工程指示 / 要求簡箋(E.I.)

工程指示編號：EI / 0786 / 19

工程名稱：觀塘裕民坊

工程項目：幕牆 露台防水片(E款)(F款) **大貨**

E 報

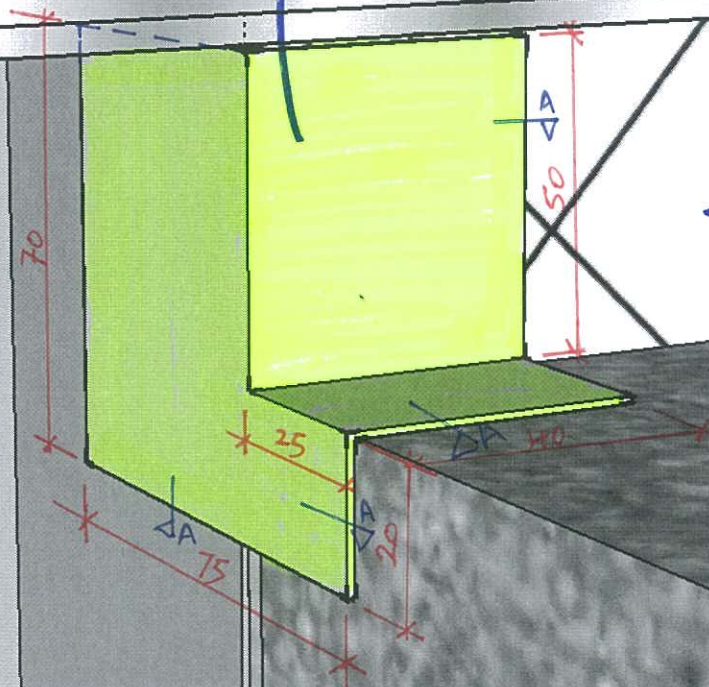
E款：室內修在企料

$L = 50 \text{ mm}$

3500件

1.5 mm 厚.

請按加工圖生產防水片(E款)(F款)

圖號: 837-BF-L
數量: 2000件
M911 單

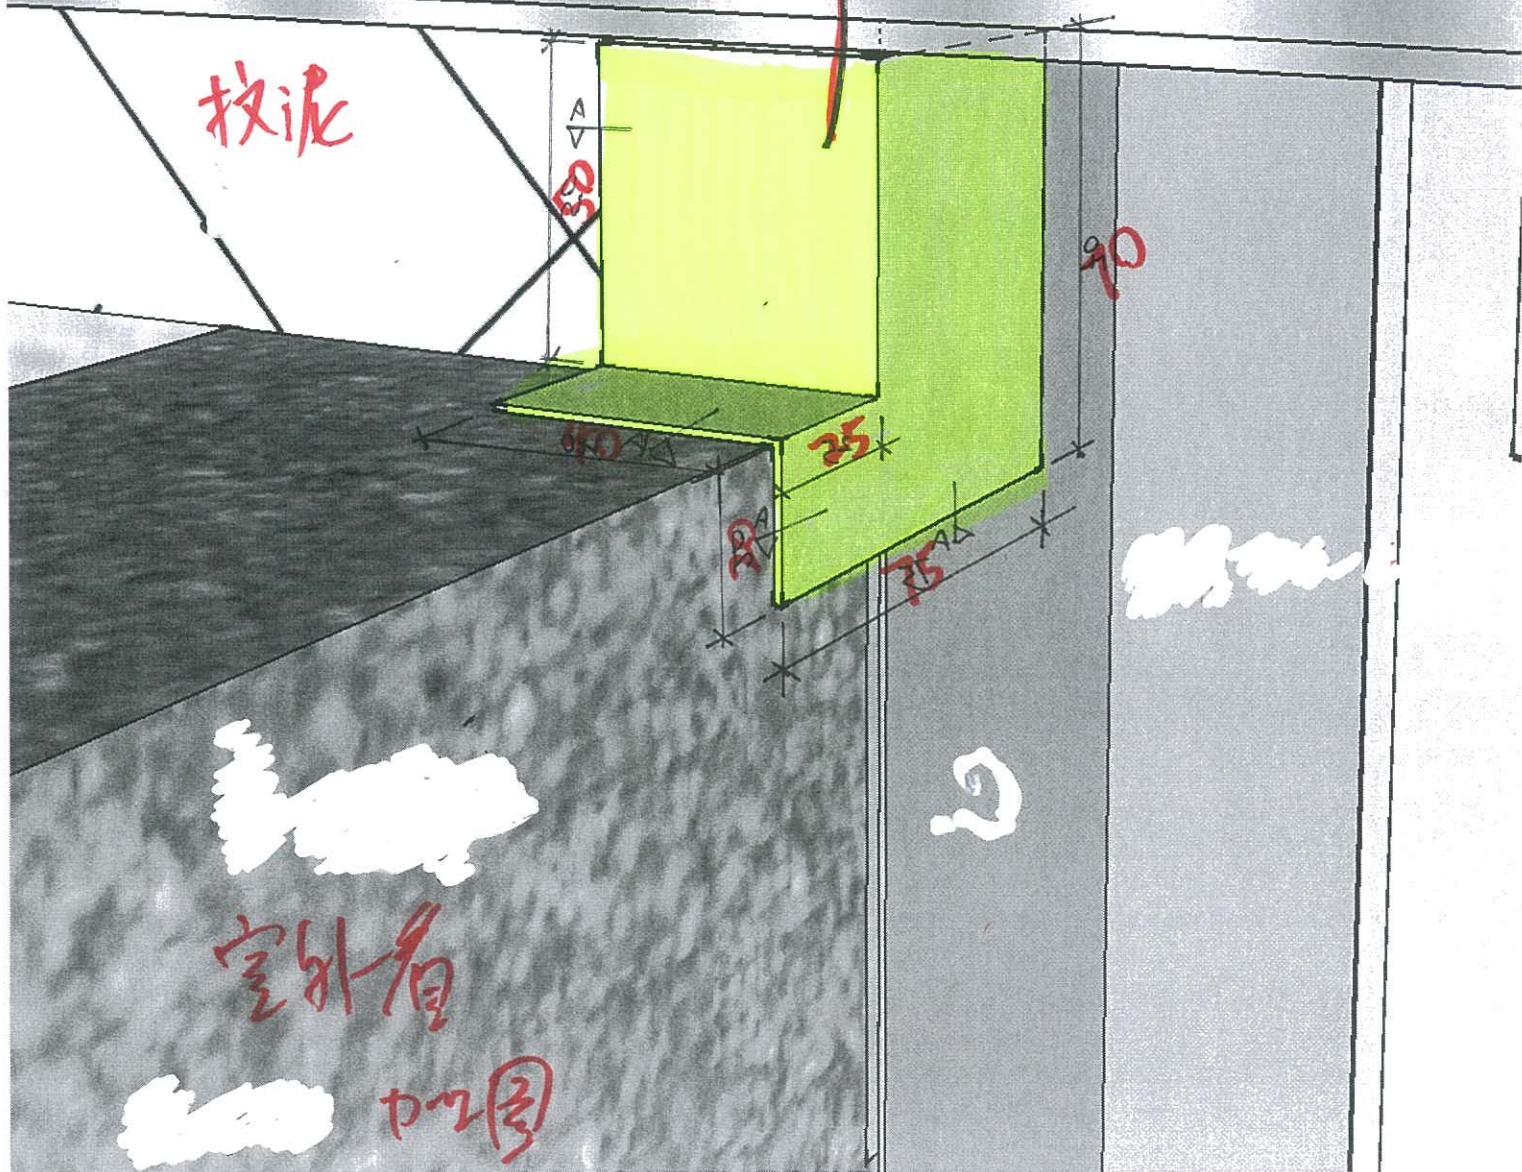
F款：因露台左右偏移，導致C款防水片和坭泥有孔。要封此缺口。

雨台防水片 - (F款) 左款

圖號: 837-BF-R

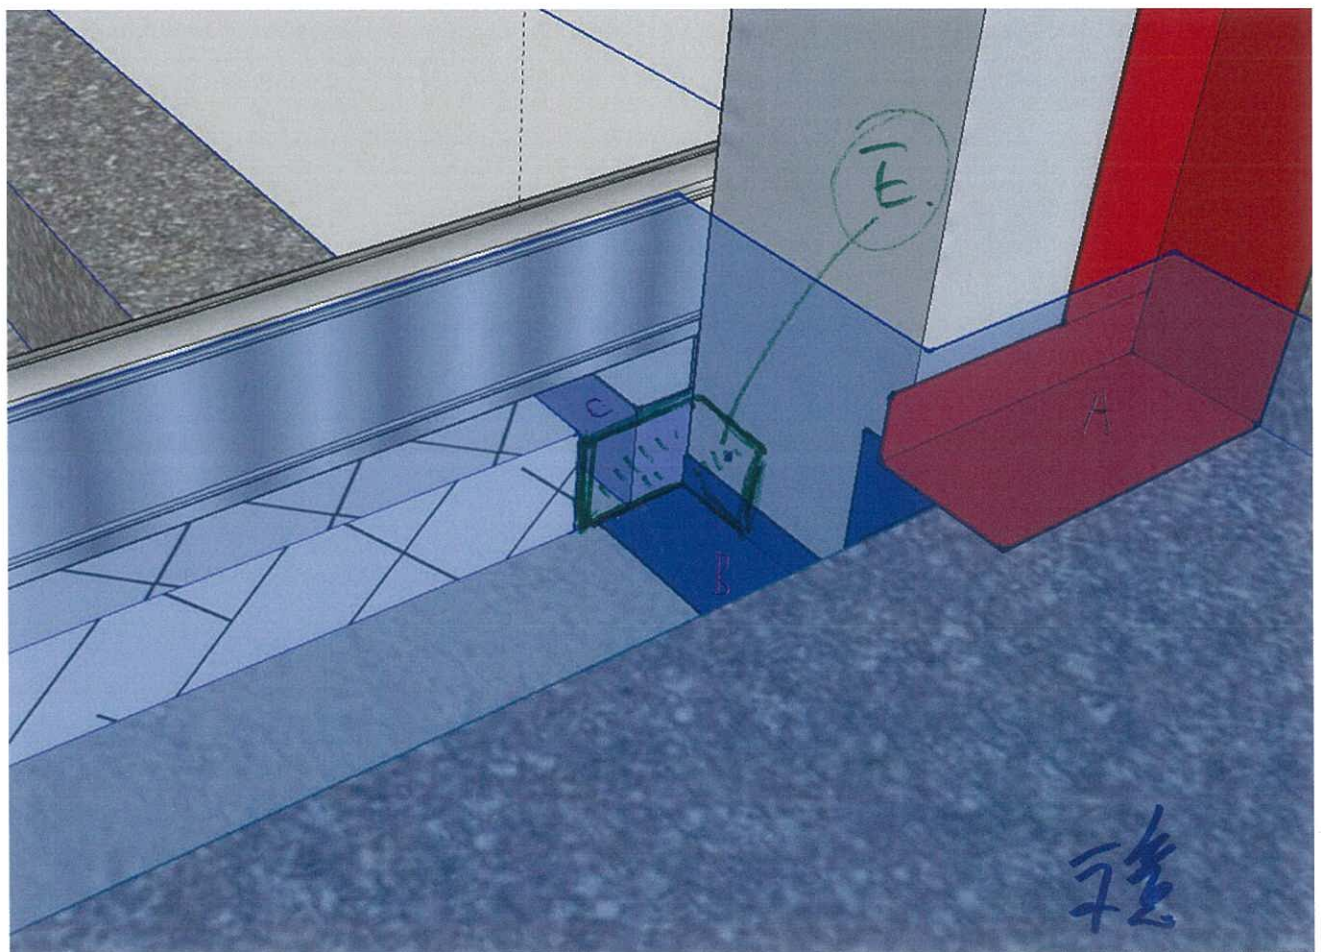
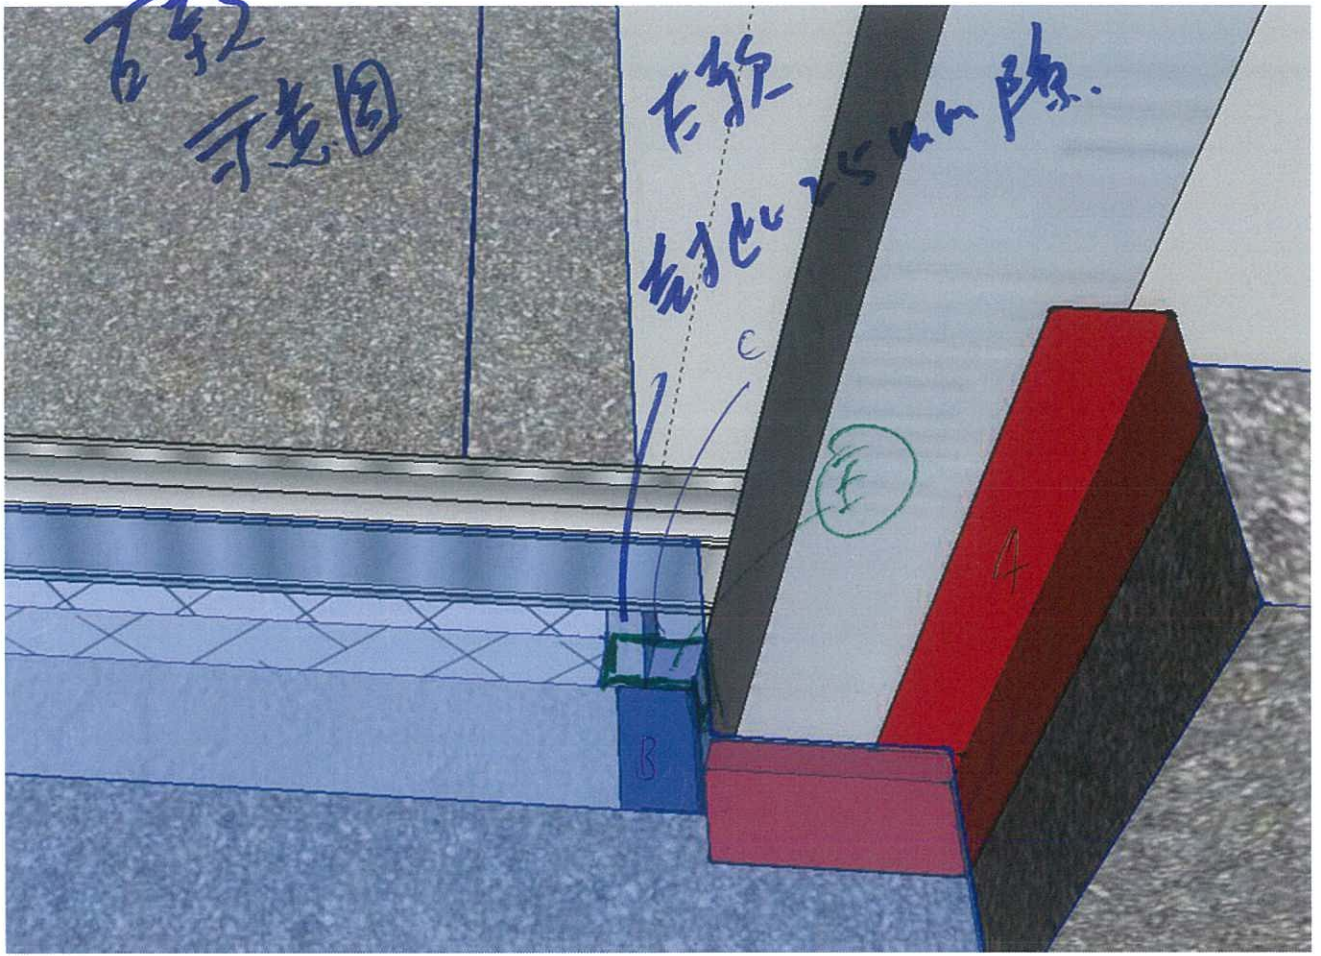
數量 = 2000件

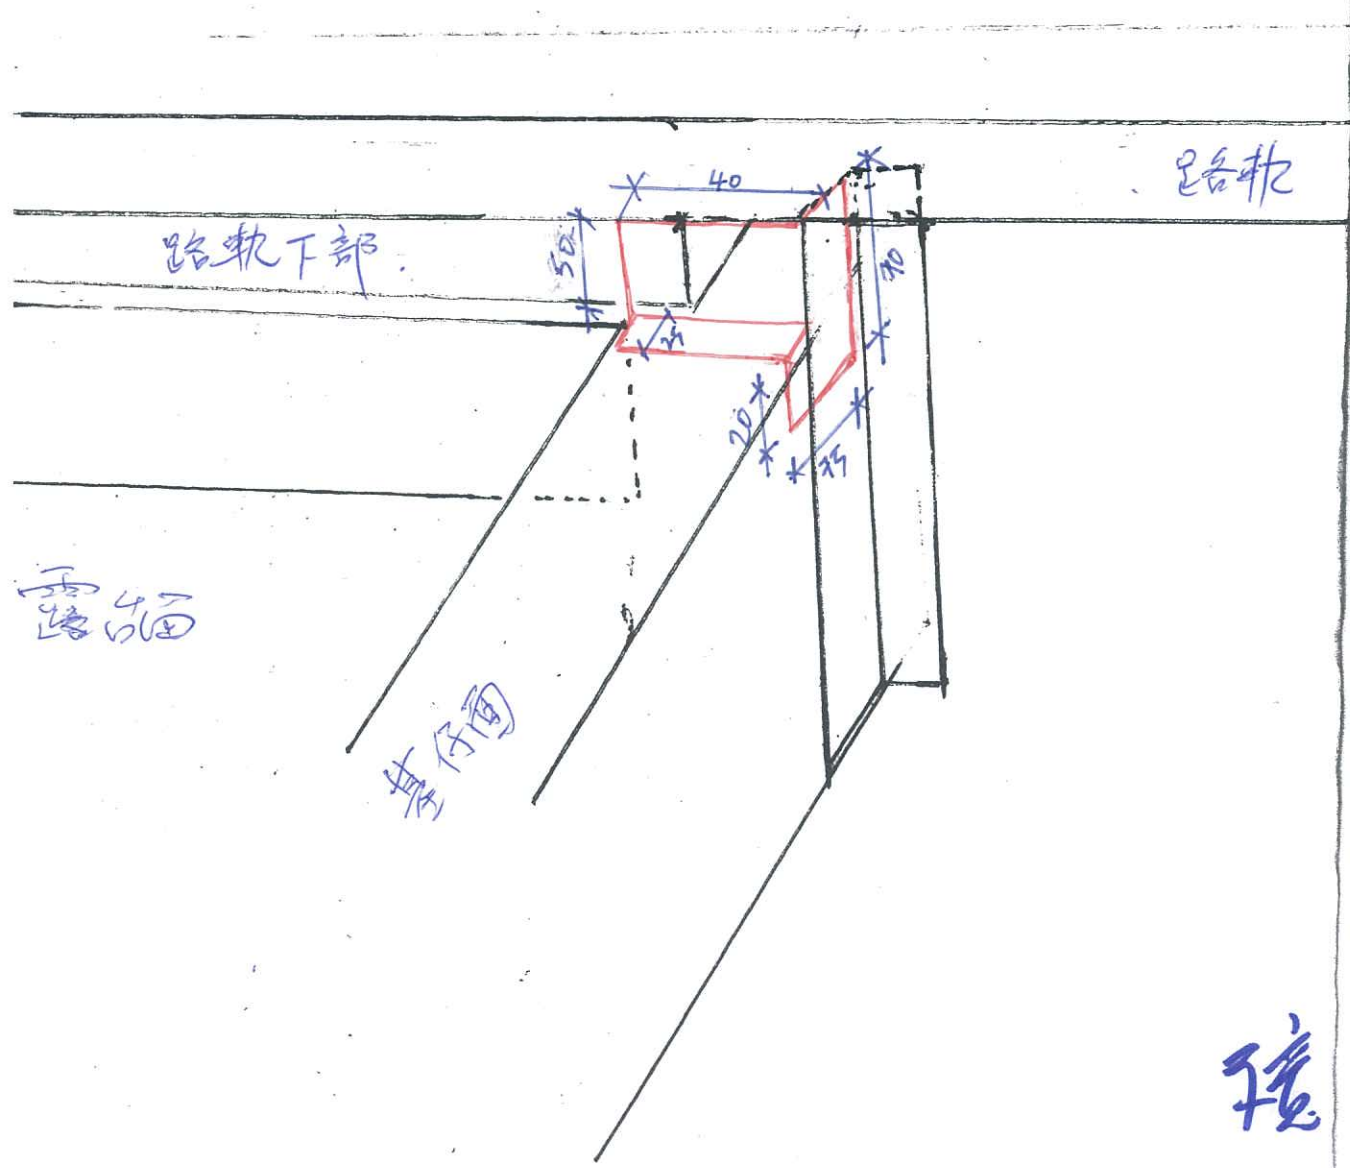
下管到此缺口
